Oggetto: [ID: 7728] Procedura di Valutazione di Impatto Ambientale ai sensi dell'art.23 del D.Lgs 152/2006 relativa al Progetto di un impianto agrivoltaico denominato (CO₂)², di potenza in c.c pari a 12,16 MW, localizzato tra la Regione Basilicata e la Regione Puglia, in particolare nel comune di Matera (MT) e nel comune di Santeramo in Colle (BA). Proponente: Agri New Tech Italia S.R.L.. – Trasmissione Osservazioni

Riscontro punto 1):**Interferenze aree L.R. 54/2015**

Riscontro ai punti 2 e 3)

Stralcio Carta dei Vincoli L.R. 54/2015

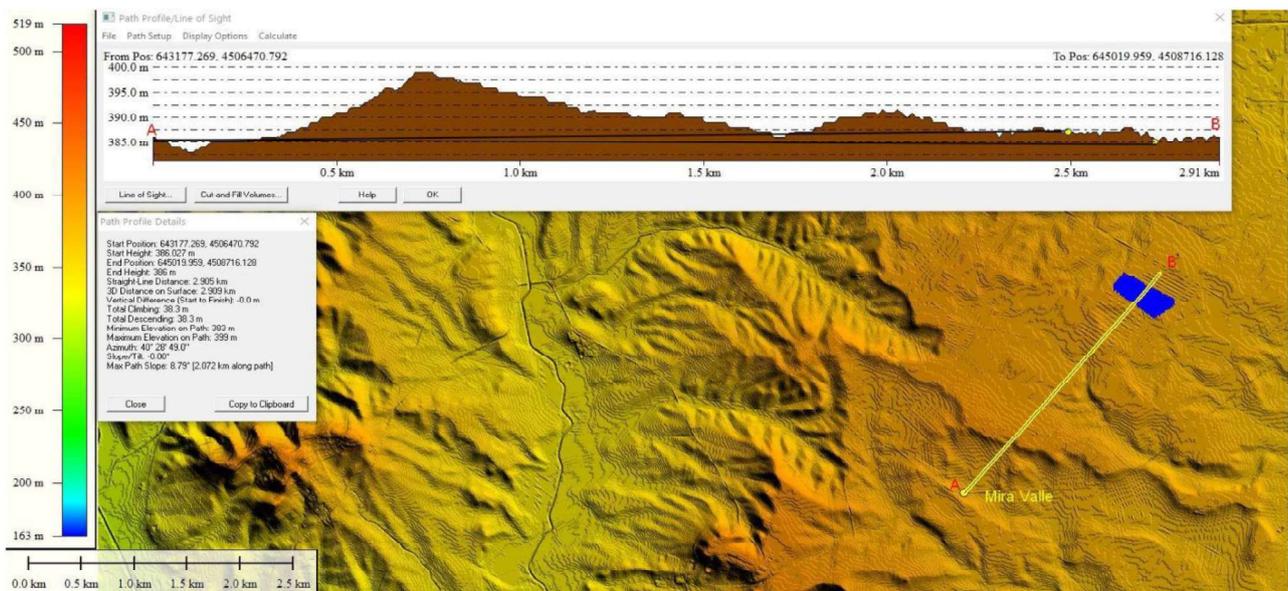
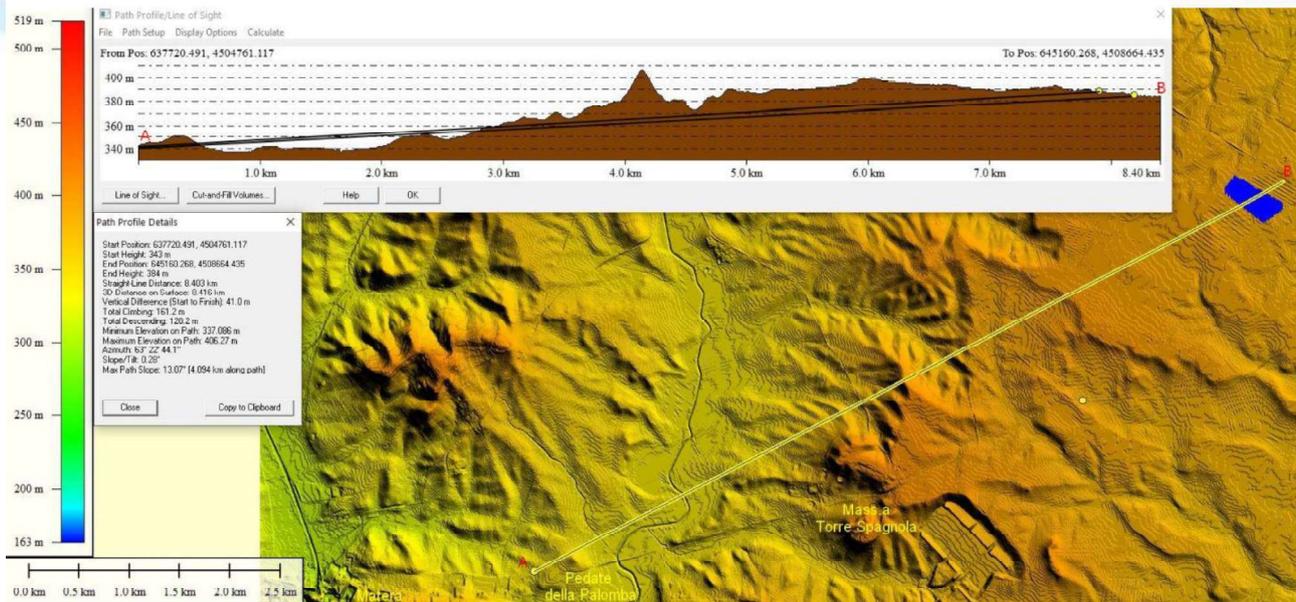
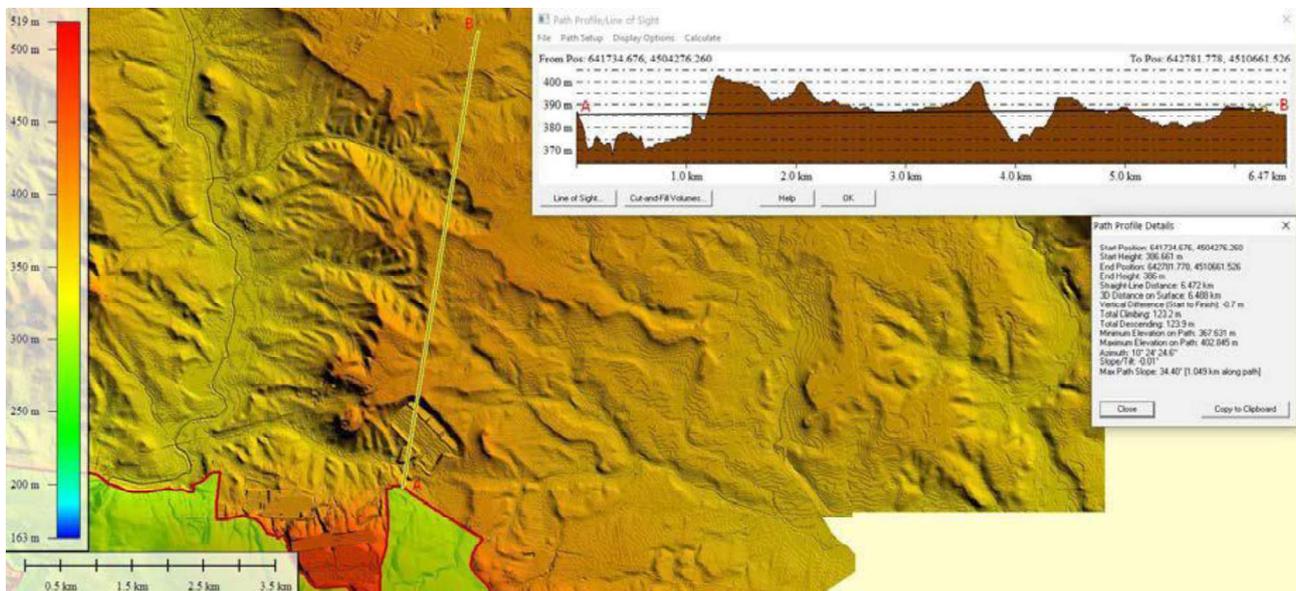
1. *“L'intervento progettato ricade interamente in sito non idoneo per impianti fotovoltaici di grande generazione, secondo le disposizioni della L.R. n. 54/2015 e ss.mm.ii. , con riferimento al punto 1.1 dell'allegato A, all'interno del buffer di mt 8000 dal perimetro del sito patrimonio Mondiale dell'UNESCO denominato IT670 “I Sassi ed il parco delle chiese rupestri di Matera”;*
2. *“ L'intero territorio comunale di Matera è considerato “area interessata da vincoli paesaggistici in itinere con riferimento al punto 1.4 dell'allegato A, (artt. 136 e 157 del D.Lgs n. 42/2004 ex L. 1497/39);”*
3. *“ L'intervento interessa la zona agricola del territorio comunale di Matera il cui strumento urbanistico non consentirebbe l'istallazione di simili impianti e che si tratti di comunque di aree ad elevata capacità d'uso dei suoli (punti 1 e 3 della nota prot. 067992 del 6.10.2020);”*

Per quanto riguarda le aree di cui alla L.R. 54/2015, il lotto di intervento rientra, nella fascia buffer di 8 km dal perimetro del Parco archeologico storico naturale delle chiese rupestri del materano.

A tal riguardo si evidenzia che l'orografia dell'area e la distanza del sito di intervento dal perimetro del Parco è tale che non è rilevabile alcuna interferenza visiva tra i due punti. A tal proposito si riporta di seguito l'analisi di intervisibilità che dimostra in maniera oggettiva quanto detto.

Né il sito, né la sottostazione possono interferire visivamente né con il parco né, tantomeno, con la stessa città di Matera.

Intervisibilità a una distanza di circa 3 km

Intervisibilità a una distanza di circa 8 km ai margini della città di Matera

Intervisibilità tra la sottostazione e il margine del Perimetro del Parco delle Chiese Rupestri

Risulta evidente, dalle precedenti analisi, che la morfologia del territorio rende impossibile la seppur minima interferenza tra l'impianto e il Parco.
